Modulo per la presentazione delle osservazioni per i piani/programmi/progetti sottoposti a procedimenti di valutazione ambientale di competenza statale

Valutazione di Impatto Ambientale (VIA) – art.24 co.3 D.Lgs.152/2006 e s.m.i

Progetto per la realizzazione del Porto turistico-crocieristico di Fiumicino - Isola Sacra

Osservazioni dell'Associazione Carteinregola

Figura 9.4: Individuazione delle diverse metodologie di riempimento

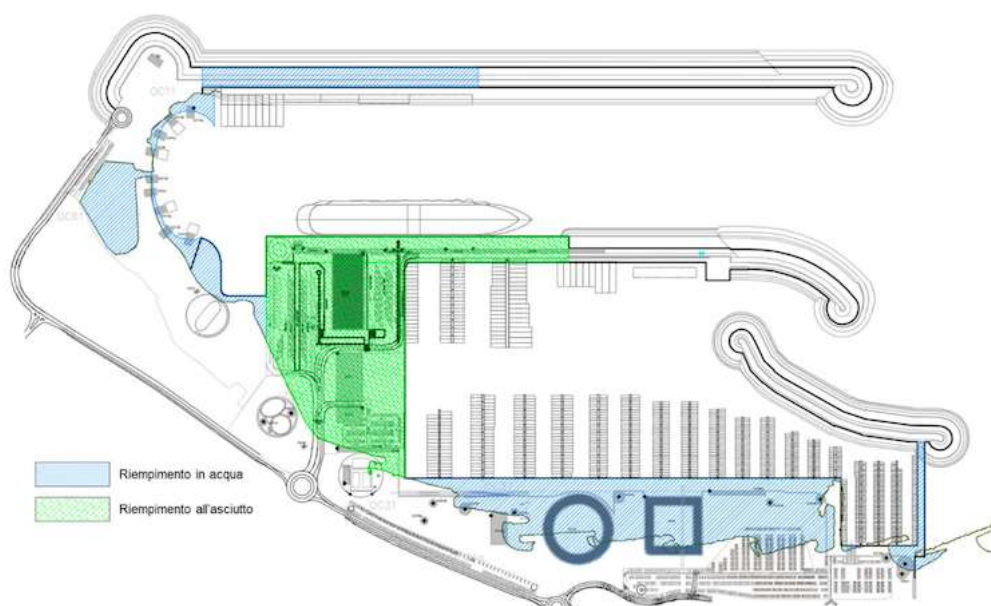
Pertanto il Centro commerciale alberghiero progettato in parte sulla fascia costiera creata artificialmente con la colmata e in parte sulla fascia costiera originaria (fig 9.4 e 9.5 della Relazione Illustrativa) non può essere edificato poiché palesemente non rientra nella categoria delle attrezzature portuali né tantomeno in quella delle opere pubbliche.

Figura 2 PTPR con vincoli

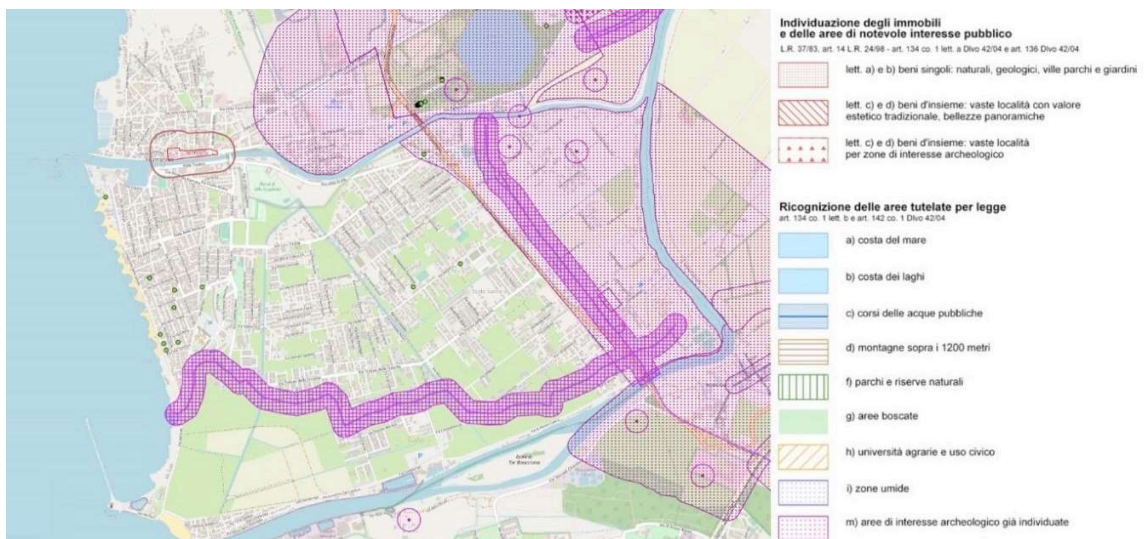
La tavola del PTPR mostra i vincoli archeologici esistenti, che inglobano le stesse presenze segnalate nella Carta dell'Agro e il tracciato della via Flavia Severiana, oltre alla strada antica che nella parte finale ricade all'interno dell'area di progetto. (fig. 2)

Figura 3 *The Isola Sacra Survey*, 2020

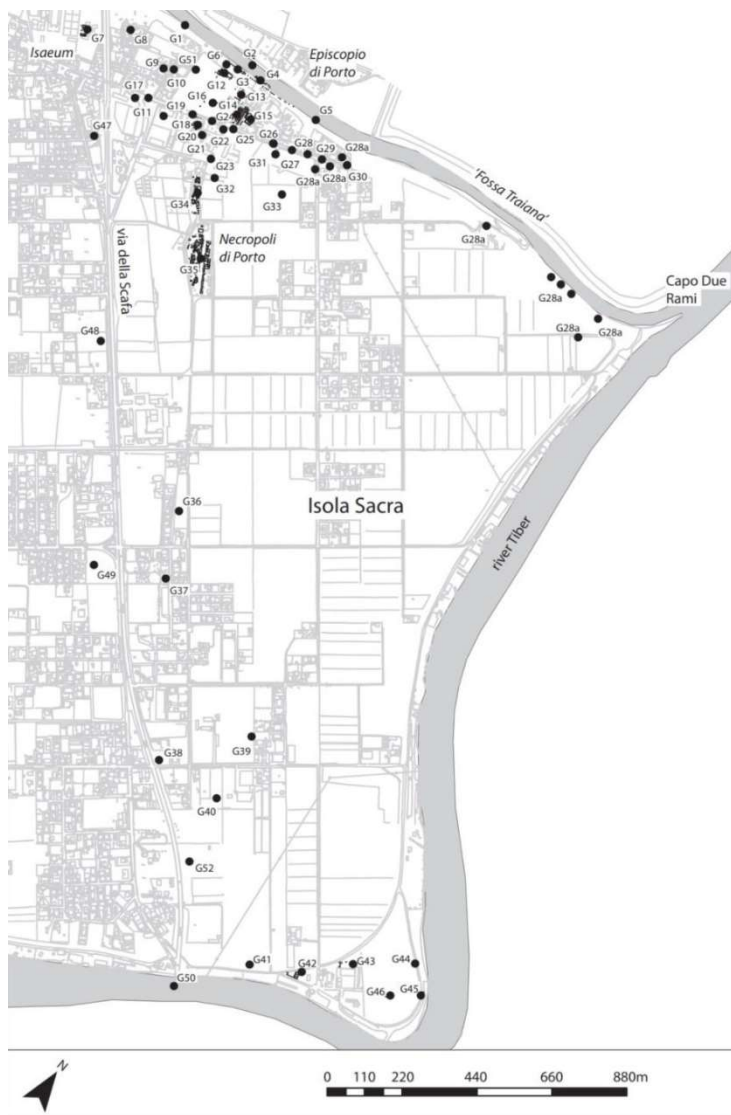
Le presenze archeologiche più recentemente emerse sono riportate nella tavola tratta da “*The Isola Sacra Survey*” del 2020 (fig. 3): alcune di queste ricadono nelle aree degli interventi di nuova viabilità.

v. Aeroporto / v. Scafa è indicato il punto G47 (frammenti di anfore) e a Nord, i punti G6 (ritrovamento occasionale di un busto di Settimio Severo) e G7 (impianto termale e Iseo di Porto)

v. dell’Aeroporto/Trincea d. Frasche viene indicato il punto G49 (frammenti archeologici sparsi). Circa 140 m a E viene indicato il punto G37 (Sezione della Via

Flavia, in area privata), e circa 180 m a NNE il punto G36 (frammenti in opera reticolata, forse altra sez. della Via Flavia)

potrebbe essere costituita dall’allineamento dei punti G6, G7, G47, G48, G38, G50.

A queste presenze vanno aggiunti: il **canale antico** (largo ca 35 m.) che attraversava l’intera isola da NO a SE, collegando l’area ostiense con *Portus*, con corso grosso modo parallelo alla *Via Flavia* e i **relitti** individuati nel 2011 a pochi metri di distanza da via dell’Aeroporto e dall’intersezione tra v. dell’Aeroporto e v. Trincea delle Frasche (G52)

Figura 4 Mappa impatto archeologico preliminare

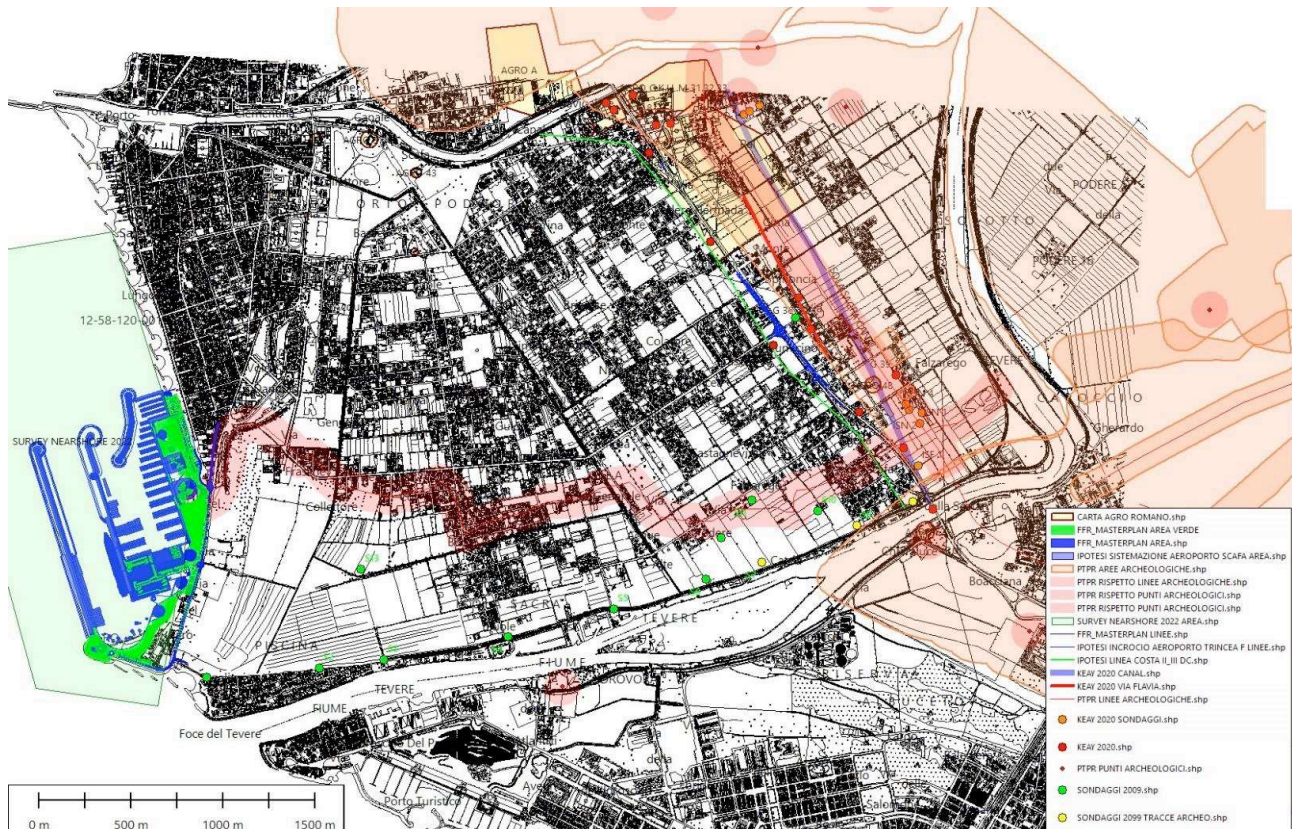
Sarebbe opportuno che le indagini archeologiche preventive, che certamente la competente Soprintendenza richiederà, siano eseguite indipendentemente dalle distinte fasi di realizzazione, affinché sia chiara da subito la reale situazione del sottosuolo in tutte le aree interessate dall'intero progetto. Ciò per evitare il rischio di autorizzare i lavori di una delle fasi e trovare poi eventuali presenze archeologiche nelle successive, quando sarebbe praticamente impossibile stravolgere il progetto o negare l'autorizzazione.
